高云的产品变更通知 (GPCN)

GW2A-LV18QN88A6, GW2A-LV18QN88C8/I7 增加 1 Block 封装框架。

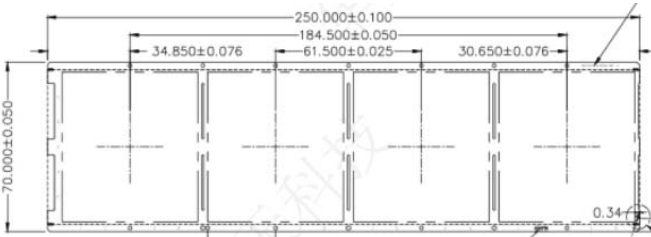
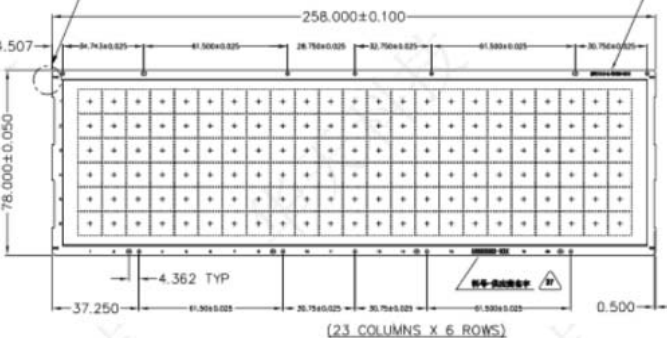
变更前	<ol style="list-style-type: none">1. 框架 Block: 4 Block/条2. 框架容量: 100Pcs/条3. 电镀类型: 环镀银+粗化4. 框架材质: A1945. 框架外形如下 (条): 
变更后	<ol style="list-style-type: none">1. 框架 Block: 1 Block/条2. 框架容量: 138Pcs/条3. 电镀类型: 环镀银+粗化4. 框架材质: A1945. 框架外形如下 (条):
